Naše zn. 128124/2026-SŽ-GR-O25

Vysvětlení a změna zadávací dokumentace č. 2

„Nákup mobilního datového centra“

15.2 Ideologické schéma zapojení chlazení serverovny

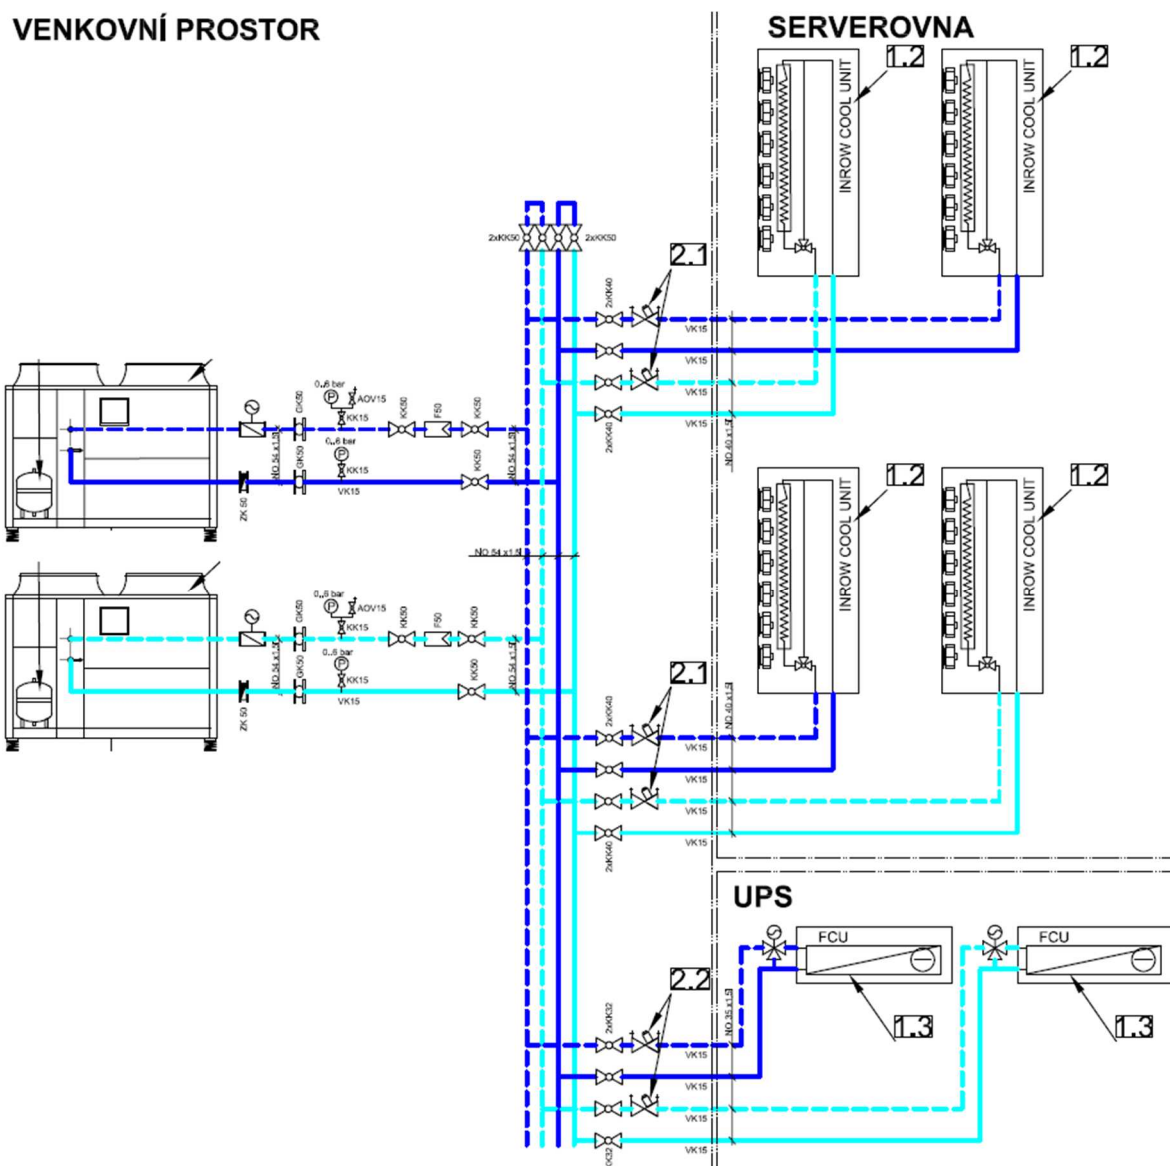
Uchazeč vznáší dotaz na Zadavatele. V Bližší specifikaci předmětu plnění zadání bod 7.2.2 Chlazení a vzduchotechnika. V textové části technické specifikace je popsáno řešení založené na přímém expanzním chlazení (DX) s nepřímým Free Cooling, zatímco ideologické schéma chlazení zobrazuje systém využívající chlazenou vodu (CW) a chillery. Obě koncepce představují odlišná technická řešení s rozdílnými požadavky na dimenzování technologie, zálohování i energetickou bilanci. Uchazeč žádá Zadavatele o potvrzení, která z uvedených koncepcí je pro návrh mobilního datového centra závazná, případně o sjednocení textové části zadávací dokumentace s ideologickým schématem.

Zadavatel potvrzuje, že závazné technické požadavky na systém chlazení jsou stanoveny v čl. 7.2.2 Bližší specifikace.

V souladu s tímto ustanovením je preferovaným řešením chlazení systém využívající DX klimatizační jednotky s podporou přímého nebo nepřímého free coolingu a redundancí N+1.

Současně Bližší specifikace výslovně uvádí, že schéma uvedené v kap. 15.2 Ideologické schéma zapojení chlazení serverovny představuje pouze koncepční podklad pro návrh řešení a neslouží jako závazný technický návrh. Ideologická schémata slouží pouze jako ilustrativní podklad pro následnou projektovou dokumentaci.

Pro návrh systému chlazení jsou proto rozhodující požadavky uvedené v textové části Bližší specifikace, zejména v čl. 7.2.2 Bližší specifikace.

Zadavatel bude při posuzování splnění požadavků vycházet z technických požadavků uvedených v textové části Bližší specifikace.
